臺南市政府工務局112年度建造(雜項)執照 抽查案件錯誤樣態或案例 宣導說明會

報告人：本會法規委員會主委 林本
時間：112.11.29下午15:00至17:30
地點：臺南市建築師公會永華大會議室

陸、建(雜)照抽查錯誤樣態或案例說明

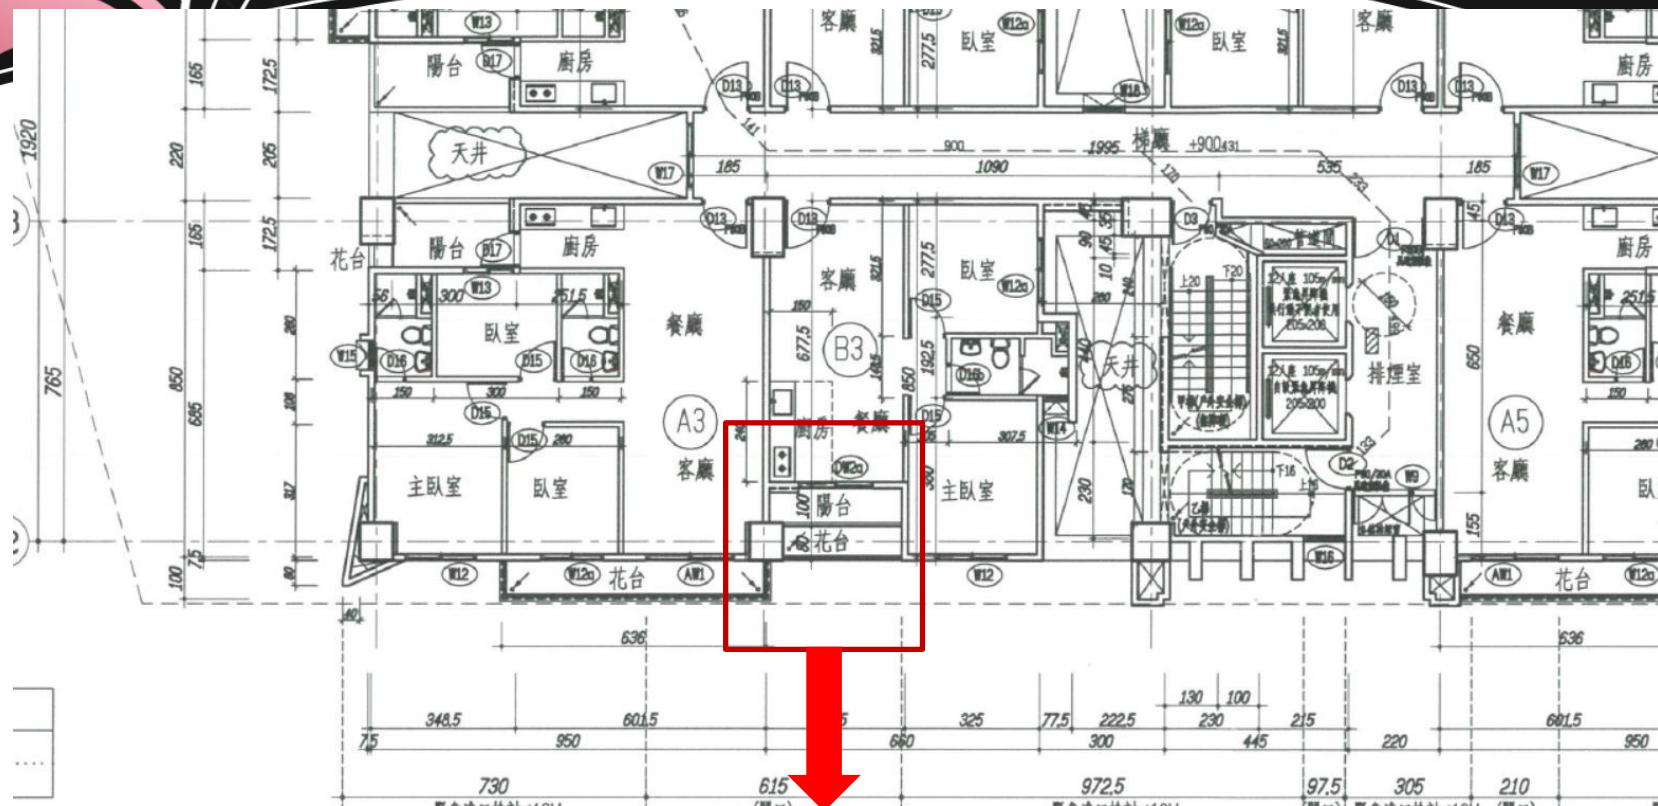
住宅和停車
空間無以不
燃材料區隔

花台併入陽台共同檢討建築面積

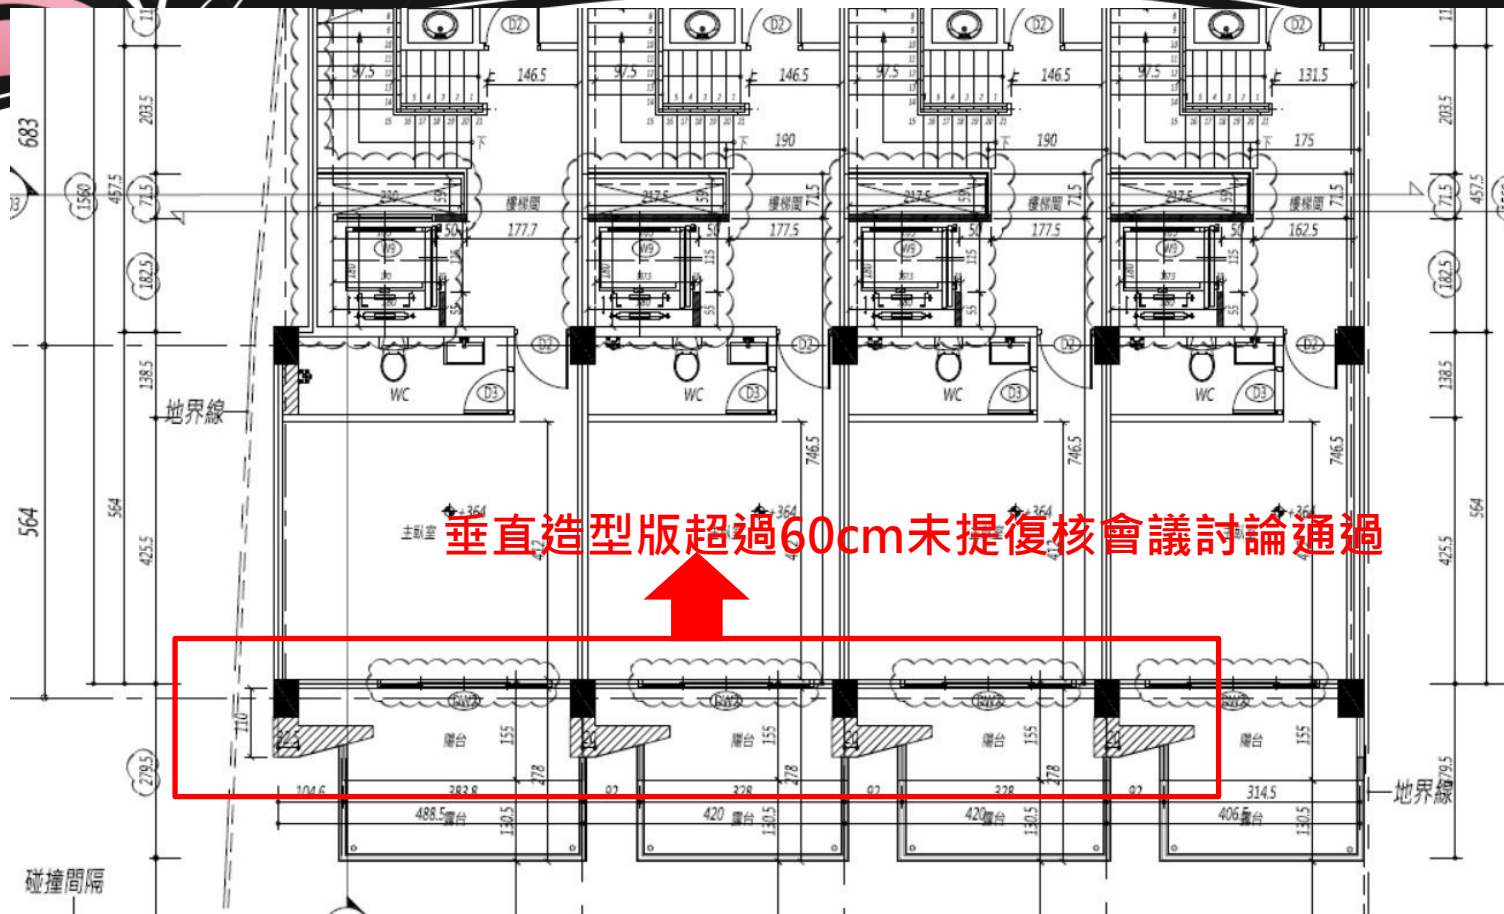
垂直造型版超過60cm未提復核會議討論通過

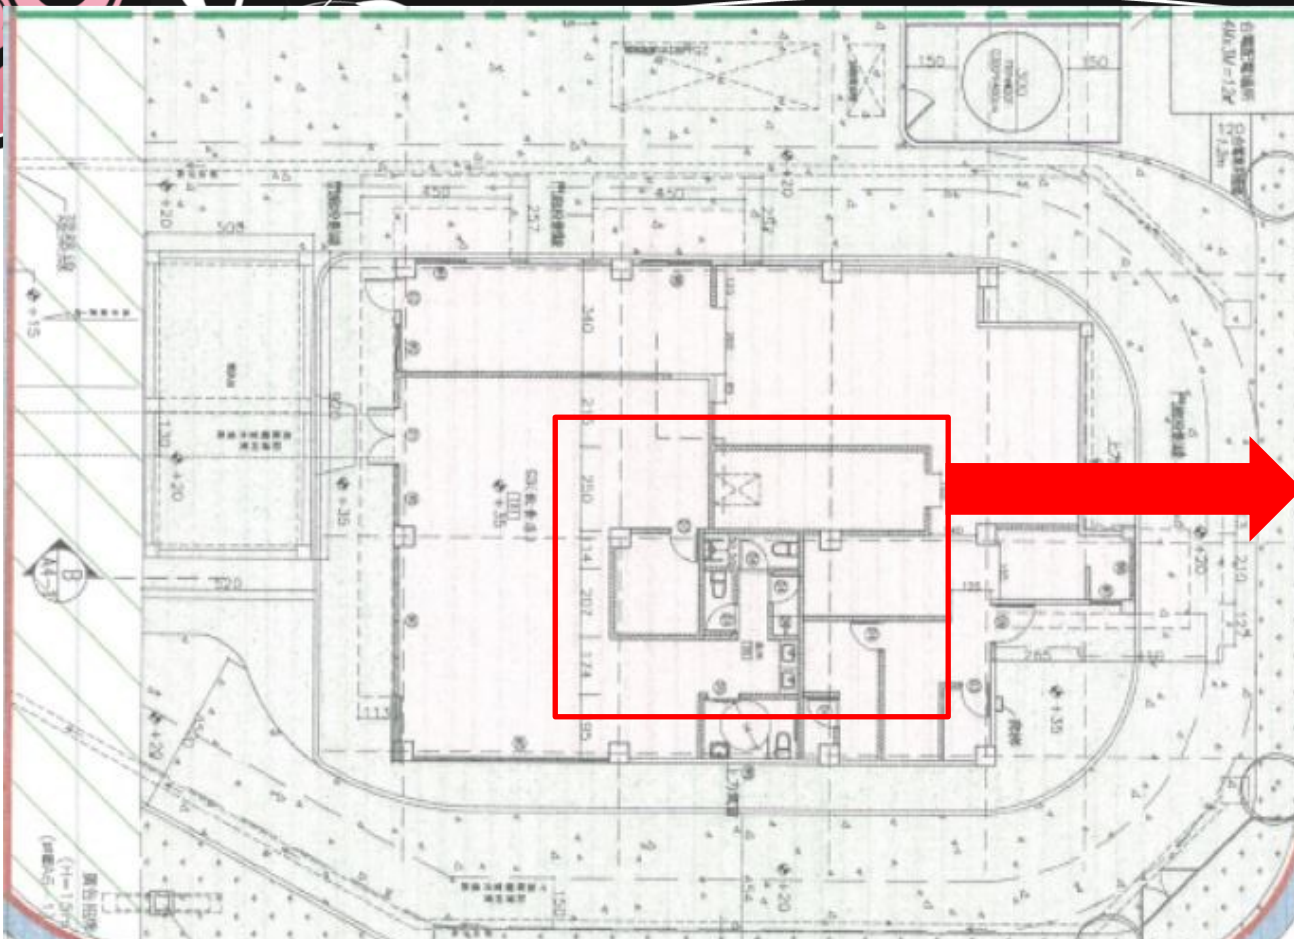
內部空間(無窗戶)無標示
名稱之通風採光檢討

屋突一層平面圖 S=1:100
標高=290cm

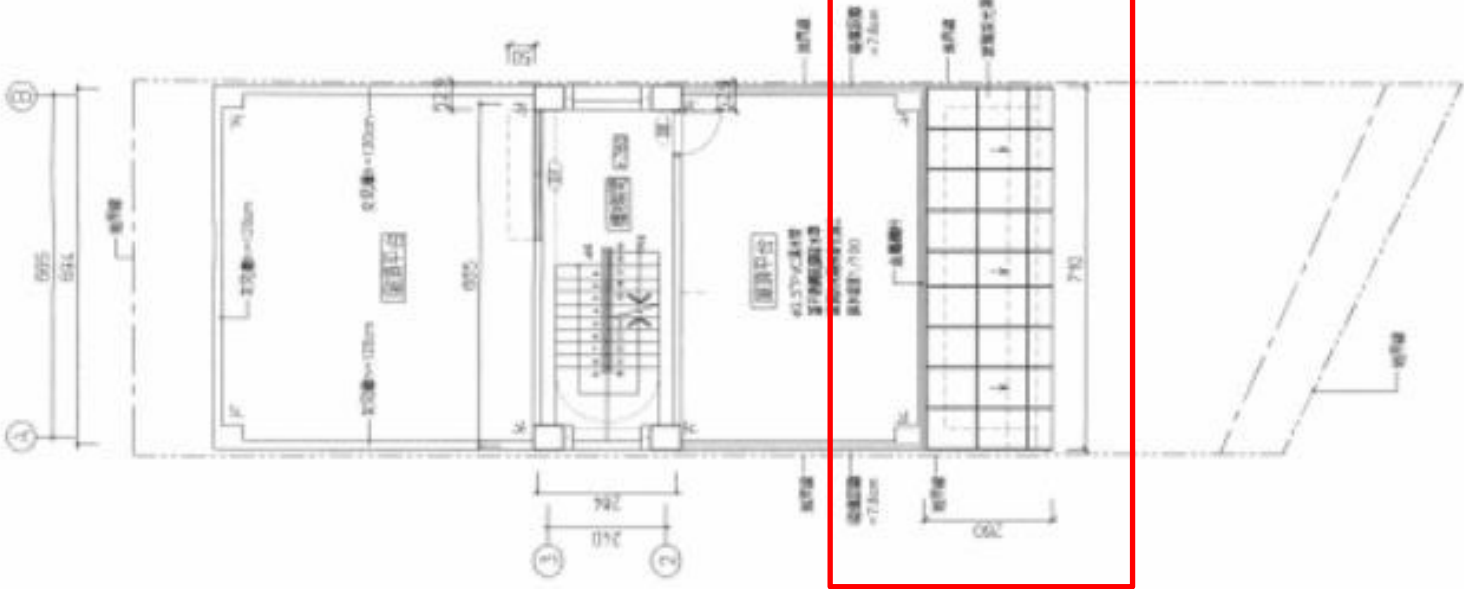
採光罩防火性能檢討？
